PIANO SULCIS - S.S. 195 "SULCITANA" - INTERVENTI DI ADEGUAMENTO STRADA DI COLLEGAMENTO S. GIOVANNI SUERGIU-GIBA DAL KM 91+100 AL KM 94+600; S.S. 293 "DI GIBA" - MESSA IN SICUREZZA STRADA GIBA-NUXIS DAL KM 60+100 AL KM 63+700 E DAL KM 64+200 AL KM 65+500

## PROGETTO DEFINITIVO

## Richieste chiarimenti MATTM nell'ambito della Verifica di Assoggettabilità a VIA Relazione illustrativa di chiarimento ed integrazione

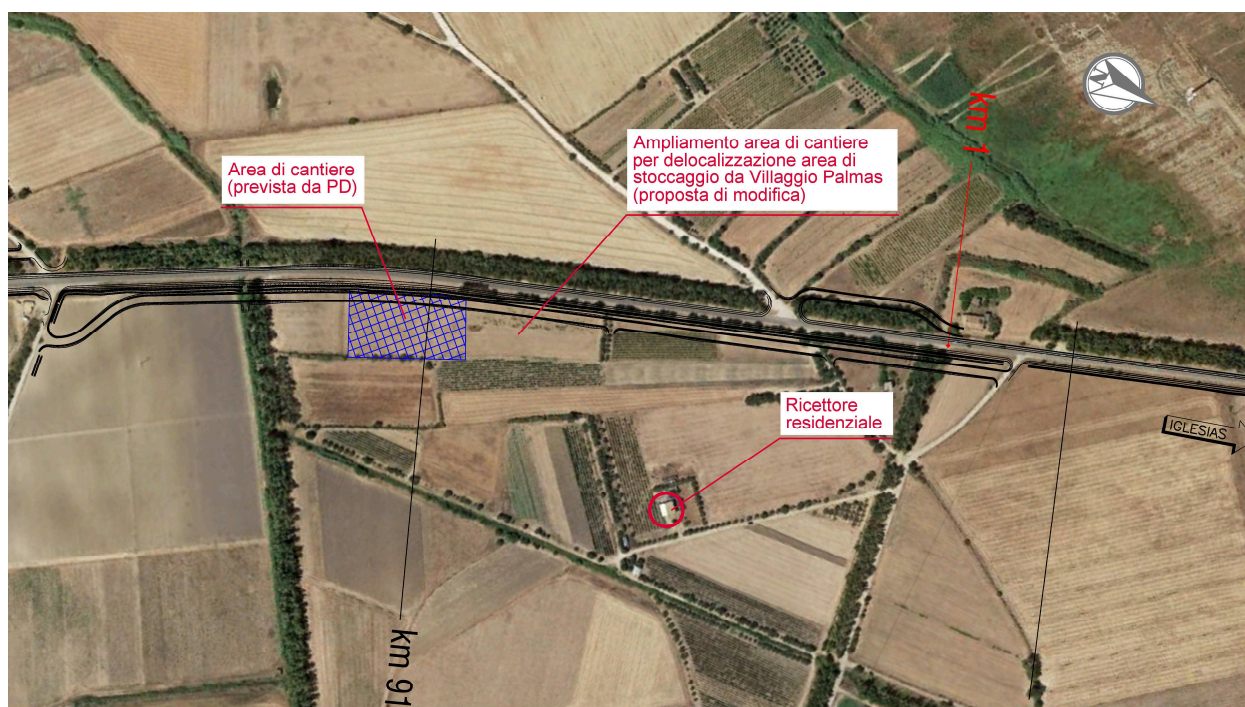
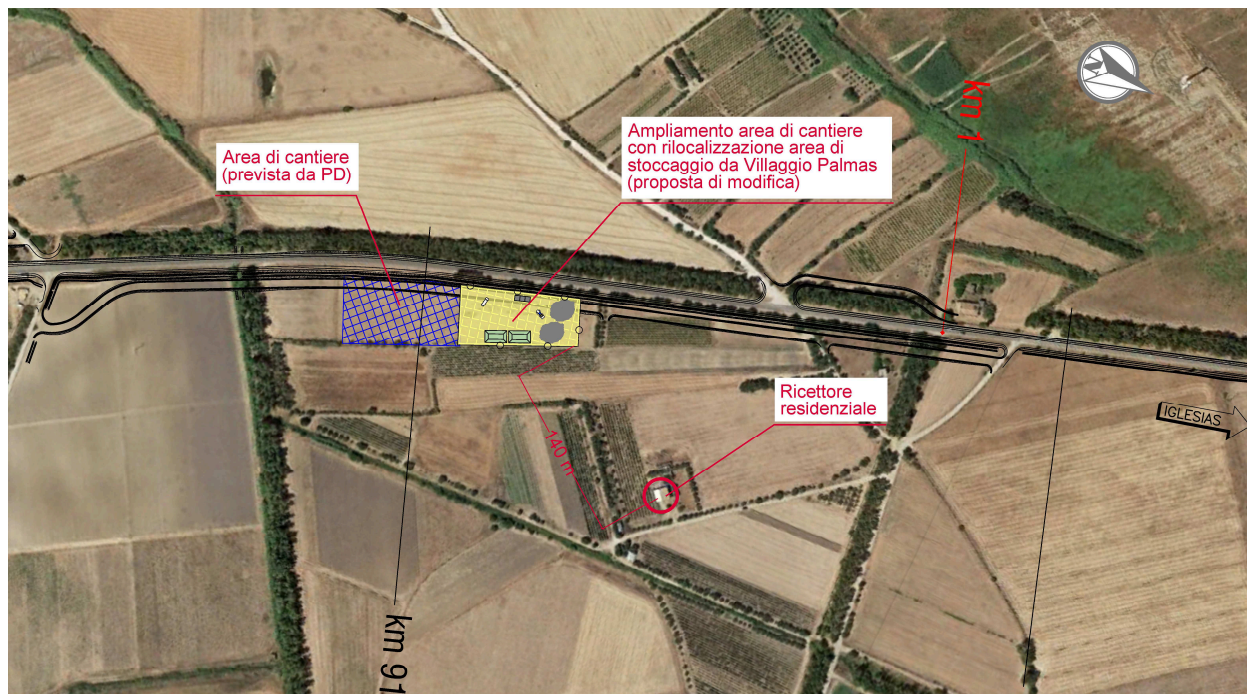
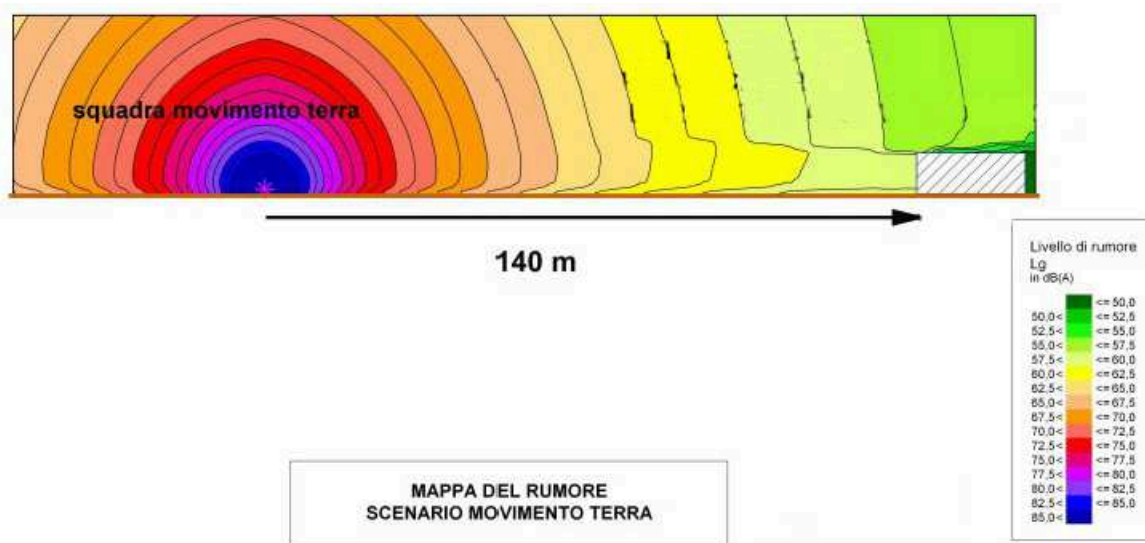
*Il cantiere operativo per stoccaggio e caratterizzazione dei materiali risulta molto prossimo (distanze?) all'agglomerato di PALMAS, sono state valutate alternative in merito? Sono state svolte verifiche specifiche per polveri (es. direzione venti prevalenti) e rumore (considerando le distanze almeno dei primi abitati)?*

Il cantiere per lo stoccaggio e la caratterizzazione dei materiali prossimo all'agglomerato PALMAS, dista dalle abitazioni più vicine del villaggio circa 100 metri e dal Ricettore RB-15 circa 50 metri. La scelta dell'ubicazione del cantiere in tale sede è stata determinata dalla vicinanza dello svincolo per Tratalias e Sant'Antioco (e conseguente collegamento con la SS 126 che aggira l'abitato di San Giovanni Suergiu) al fine di creare minore impatto alla circolazione sulla SS 195 nel tratto interessato dai lavori.

A tal proposito è stata individuata la disponibilità di un'area per lo stoccaggio delle terre in adiacenza al cantiere base CB, che per lontananza da ricettori e per la possibilità di creare una duna di protezione sul

Di seguito si riporta uno stralcio dell'inquadramento su ortofoto dell'attuale cantiere base della SS 195 con l'indicazione della possibile estensione per la delocalizzazione dell'area di stoccaggio provvisorio delle terre e rocce da scavo alternativa a quella indicata nel PD in adiacenza al Villaggio Palmas.

Come si vede dall'inquadramento nella figura successiva l'area è priva di vegetazione (area a seminativo), priva di ricettori nell'intorno ad eccezione di un unico ricettore posto a circa 140 metri di distanza. Inoltre l'area disponibile permetterebbe anche di realizzare una duna perimetrale schermante per il mascheramento visivo dell'area di cantiere ed il contenimento delle emissioni acustiche ed atmosferiche.

Nella figura a pagina successiva è riportata la stessa ortofoto con inserita l'area di stoccaggio temporaneo.

Ad ulteriore integrazione è stata effettuata una simulazione acustica delle attività del cantiere movimento terra per la verifica dei requisiti in riferimento all'unico ricettore presente nell'intorno della nuova area individuata per il cantiere di stoccaggio provvisorio delle terre e rocce da scavo di cui si riporta la sezione acustica nella figura seguente.

Come si può vedere i livelli sono, anche senza mitigazione acustica inferiori ai 60 dB(A)

Stralcio Cartografia I.G.M.I.- Ubicazione delle stazioni di campionamento SS 195 (PE1÷PE7).

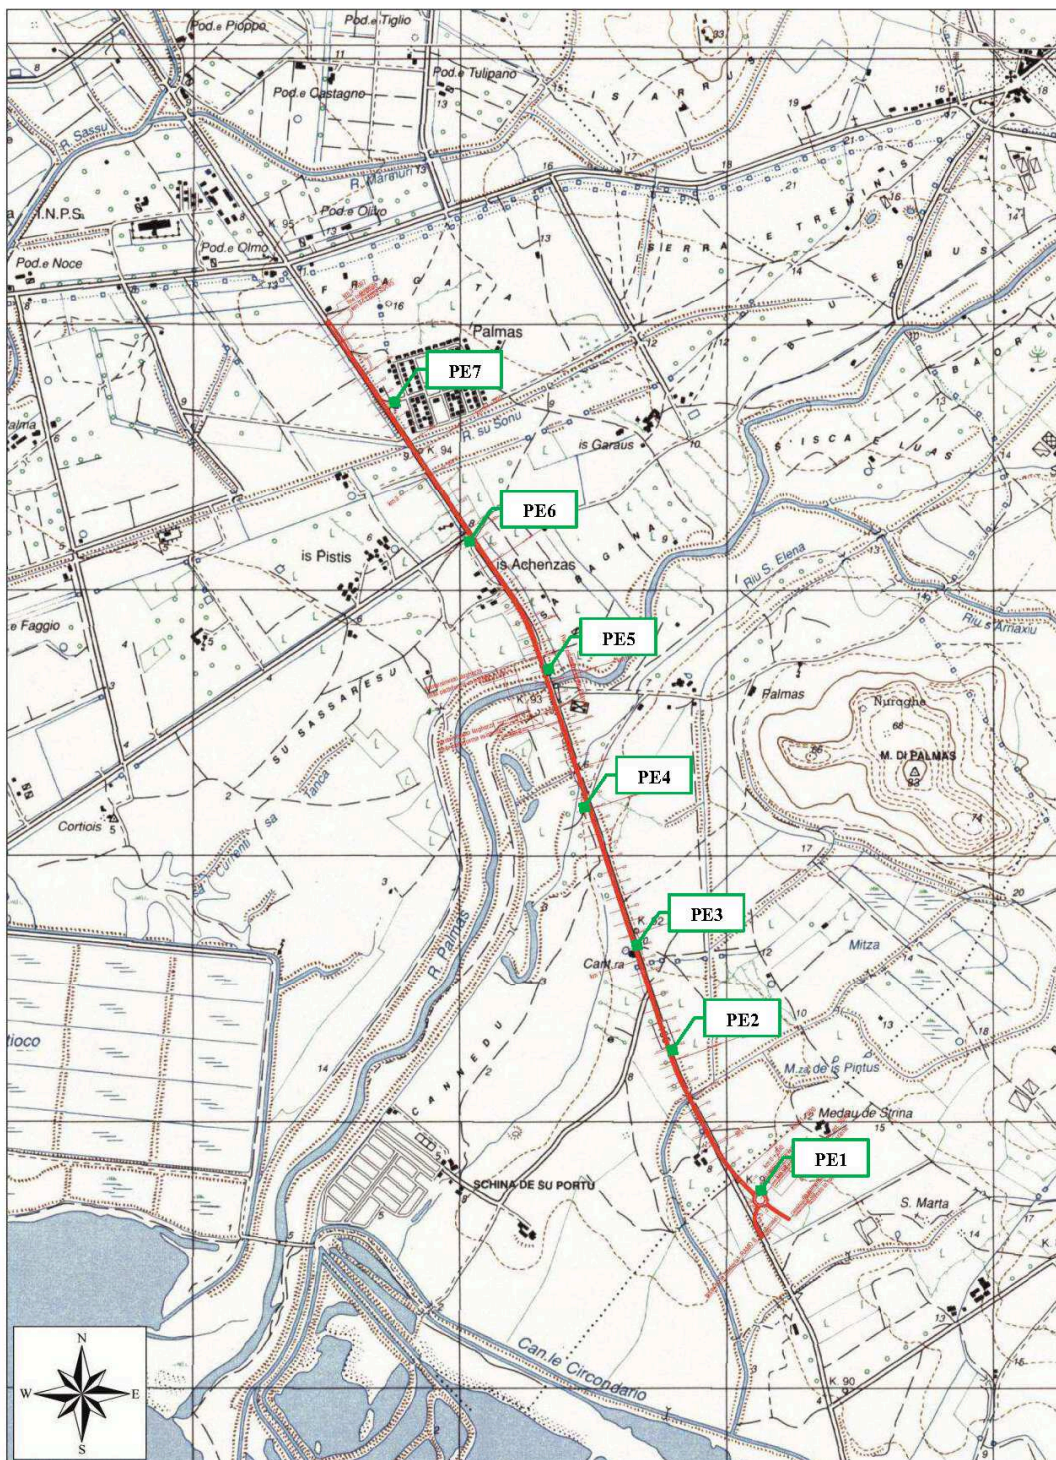
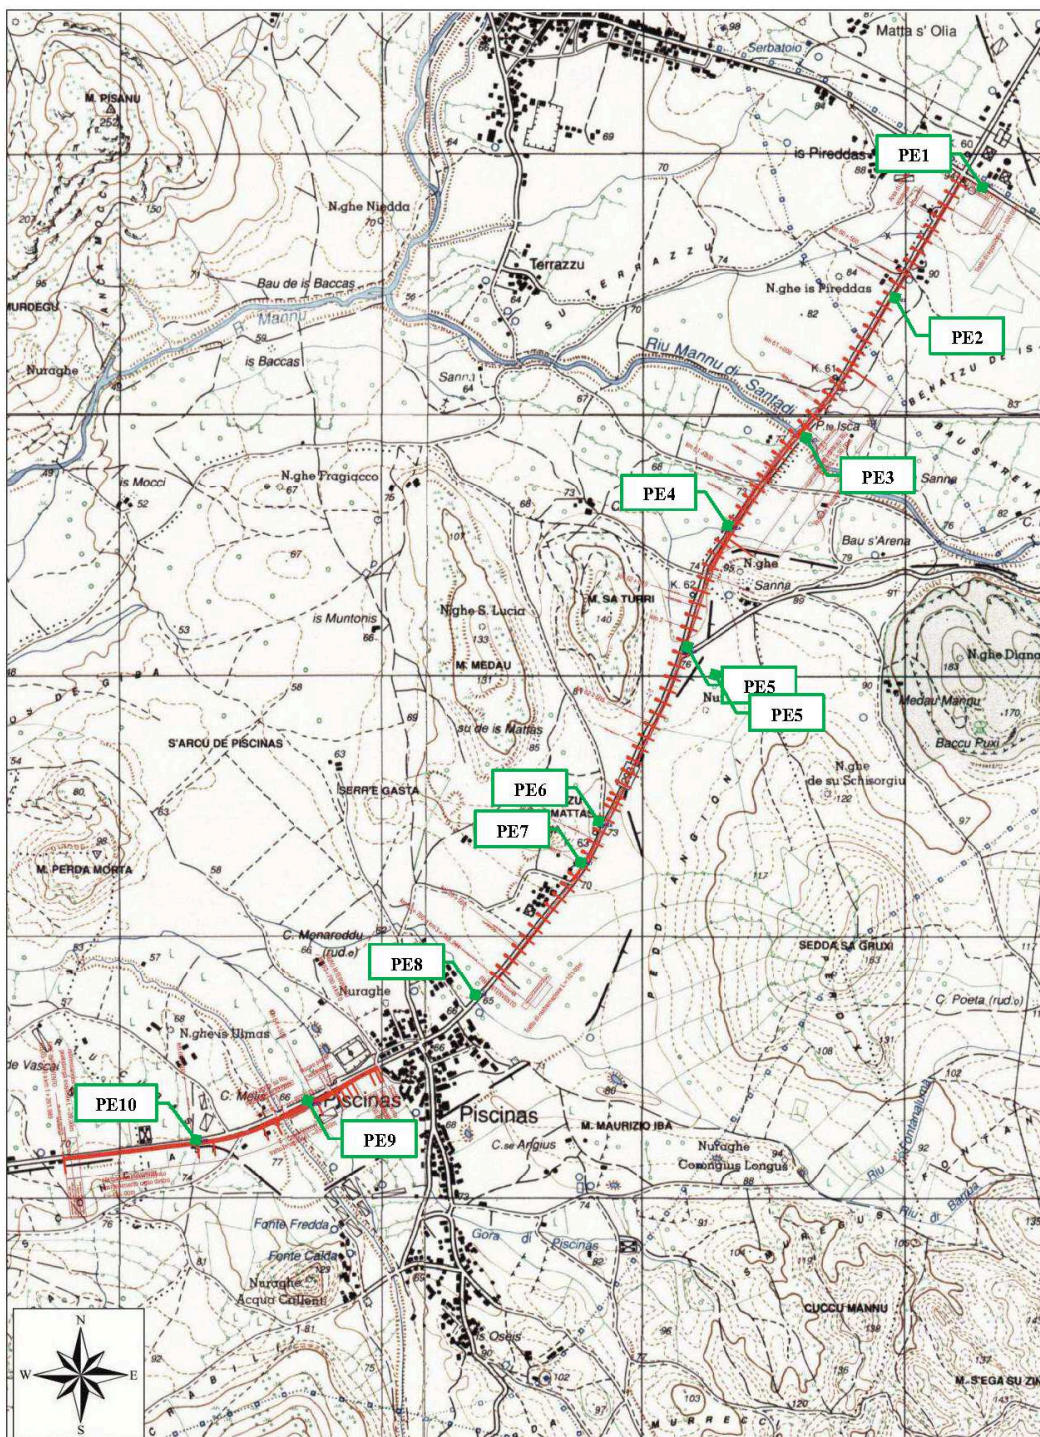
*Non è chiaro a quali distanze siano stati eseguiti i campionamenti, modalità di misura, periodo di campionamento né è stata riscontrata una planimetria dei campionamenti stessi.*

Il tema è stato trattato ed approfondito in fase di integrazioni allo SVA (si veda a tale proposito il documento "Richiesta RAS-SVA del 07/06/2018 – Relazione illustrativa di chiarimento ed integrazione" (allegato 4) in particolare par. 5.1 "Indagini per la caratterizzazione ambientale dei terreni di scavo"). I chiarimenti sono stati trasmessi anche al MATTM in allegato alla nota in data 01.08.2019.

Dal punto di vista ambientale i terreni interessati dagli scavi per la realizzazione delle opere in progetto sono stati oggetto di caratterizzazione ambientale eseguita da ANAS nel febbraio 2016. Il campionamento ha avuto luogo i giorni 11 e 12 febbraio 2016 attraverso l'esecuzione di n. 7+10 pozzetti esplorativi, approfonditi fino ad un massimo di 2,00 m dal p.c. nel corso dei quali, oltre ai rilievi stratigrafici, è stato eseguito il prelievo, da ciascuno di essi, di n. 2+1 campioni di terreno i quali successivamente sono stati sottoposti alle determinazioni chimiche di laboratorio. L'ubicazione e l'elenco dei pozzetti esplorativi realizzati sono riportati nelle successive figure e tabelle.

*Output del modello di simulazione del cantiere*

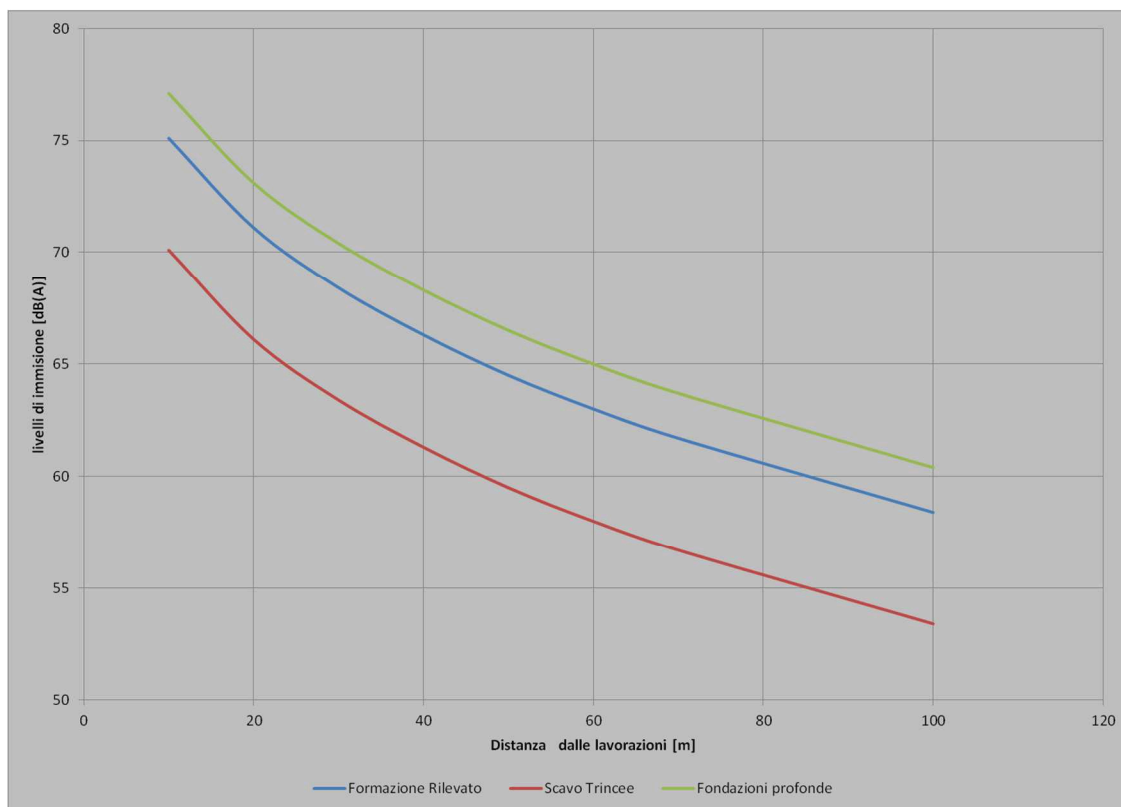
*Non è chiaro come sia stato verificato l'impatto del cantiere e della nuova strada sulle 2 scuole presenti a Palmas, soprattutto a livello acustico.*

Come riportato nel paragrafo 9.7.8 dello Studio Preliminare Ambientale (Elaborato T001A00AMBRE04B), il rumore di cantiere è stato simulato per le fasi più critiche impiegando il software SoundPLAN. Per ogni tipologia di cantiere lungo il fronte avanzamento lavori è stato realizzato un modello acustico tipologico rappresentativo delle condizioni di esposizione al rumore di un edificio situato in prossimità delle lavorazioni in condizioni di campo libero. Sono poi state definite la tipologia di sorgenti sonore e le relative potenze acustiche al fine di schematizzare al meglio le emissioni acustiche del cantiere lungo linea in funzione delle attività in esso presenti (formazione rilevato, scavo trincee e realizzazione fondazioni profonde); dall'analisi del modello così ricavato e dalle conseguenti valutazioni numeriche si evince che le fasi più critiche delle attività di cantiere, già a 100 metri di distanza presentano livelli inferiori a 60 dB(A) in campo libero.

Per quanto riguarda l'impatto dovuto al cantiere per la realizzazione della strada (fronte avanzamento lavori) si evidenzia che le due scuole presenti in corrispondenza dell'abitato di Palmas sono oltre la fascia di 150 metri dall'asse stradale, presentano un'elevazione di un solo piano e sono ampiamente schermate dagli edifici antistanti dell'abitato di Palmas che hanno anche altezze superiori (2 piani).

Non si ritiene quindi che i due ricettori sensibili possano avere livelli acustici oltre i limiti normativi. In ogni caso il Piano di Monitoraggio Ambientale appositamente predisposto per il progetto in questione prevede il monitoraggio acustico in corrispondenza dell'abitato di Palmas (Punto RUMC-01) per la SS 195: in base ai rilevamenti che saranno effettuati in corso d'opera si potranno eventualmente, in caso di superamenti dei limiti normativi, applicare gli interventi di mitigazione acustica con barriere acustiche mobili di cantiere da posizionare lungo i margini del Fronte Avanzamento Lavori.

**Scenario : Fronte lavori con movimento terra**  
**Bersaglio : 40 m / 2 piani**

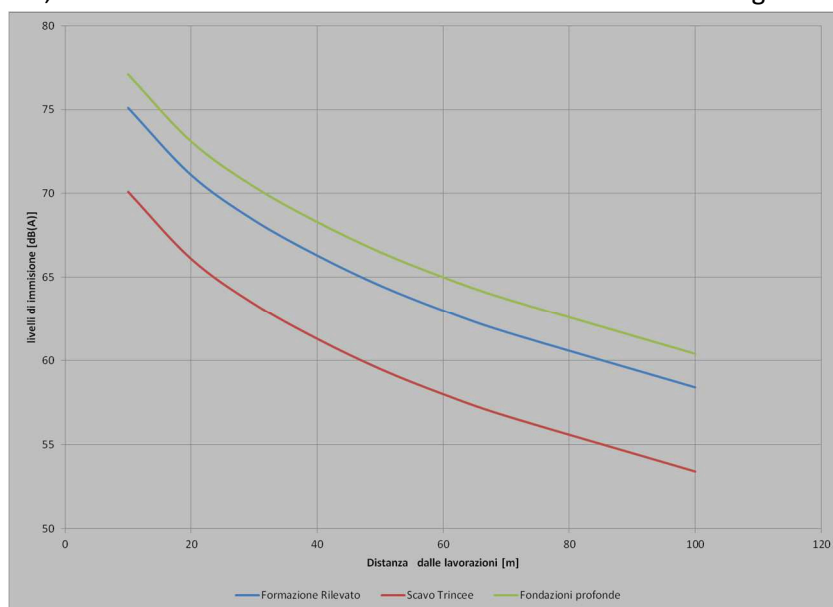
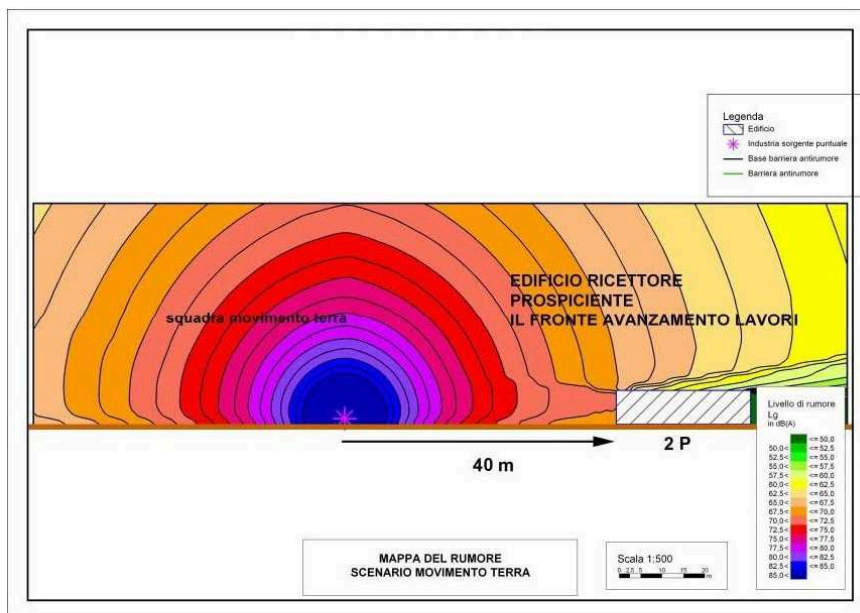
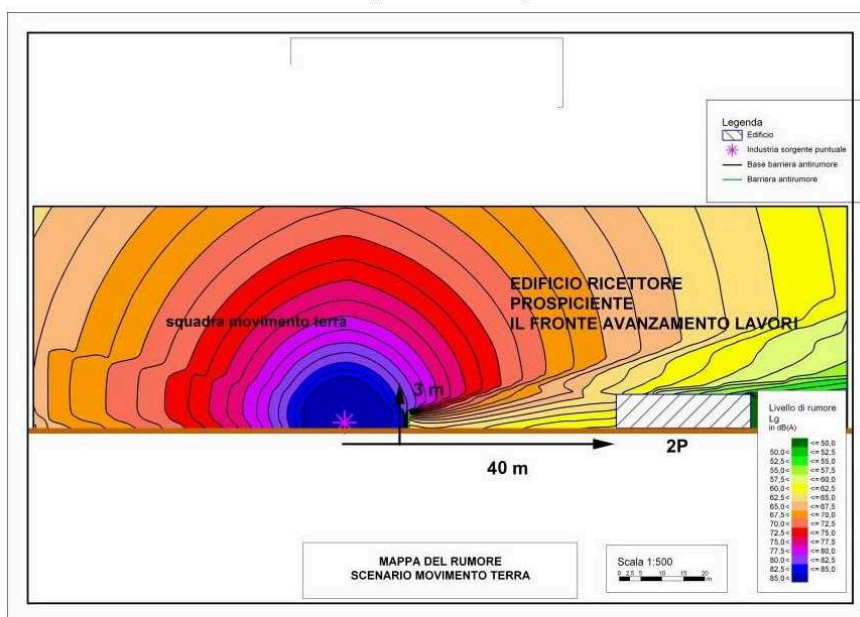
Come si raffrontano gli esiti della modellizzazione acustica per la fase di cantiere (vol 3 SIA) con il reale posizionamento dei ricettori.

Per stimare gli impatti acustici dovuti alle fasi costruttive lungo il tracciato è stato utilizzato il software SoundPLAN. Come già detto in precedenza sono state analizzate le fasi di lavorazione più critiche (Formazione rilevato, scavo trincee e realizzazione fondazioni profonde). Per simulare le fasi critiche schematizzate si è ipotizzata la movimentazione dei mezzi previsti nelle diverse fasi durante l'arco di una giornata (lavorazioni solamente diurne) su un tratto di circa 100 metri di cantiere stradale. In relazione a questo le lavorazioni sono state rappresentate mediante una sorgente sonora lineare omnidirezionale avente lunghezza di 100 metri. I risultati delle simulazioni, riportati nel grafico che segue sono stati messi a confronto con i valori limite di immissione previsti dalle zonizzazioni acustiche dei diversi territori comunali interessati, individuando così le distanze critiche di lavorazione dai singoli ricettori.

A pagina 148 dello Studio Preliminare Ambientale è riportata l'analisi di dettaglio dei vari tratti ricadenti nei diversi comuni attraversati con l'individuazione delle distanze critiche dei ricettori in funzione delle diverse attività di cantiere simulate. In funzione della zonizzazione acustica del territorio quindi, qualora un edificio risulti ubicato all'interno delle distanze critiche individuate, sarà lecito attendersi un eccesso di rumore rispetto ai limiti di immissione previsti dalla zonizzazione acustica del territorio comunale di pertinenza. In questi casi saranno predisposte azioni mirate a ridurre l'esposizione al rumore del ricettore e/o a gestire le criticità attraverso il posizionamento di barriere mobili di cantiere.

Ad ulteriore integrazione si riportano due simulazioni acustiche (sezioni acustiche) senza e con interventi di mitigazione acustica in cui si simula il Fronte Avanzamento Lavori ad una distanza di circa 40 metri dal ricettore di 2 piani di altezza (situazione media dell'abitato di Palmas rispetto alle attività per la realizzazione della SS 195).

Come si può vedere, già attraverso l'apposizione di barriere acustiche di cantiere di altezza pari a 3 metri, i livelli acustici attesi in facciata al ricettore sono inferiori a 60 dB(A).
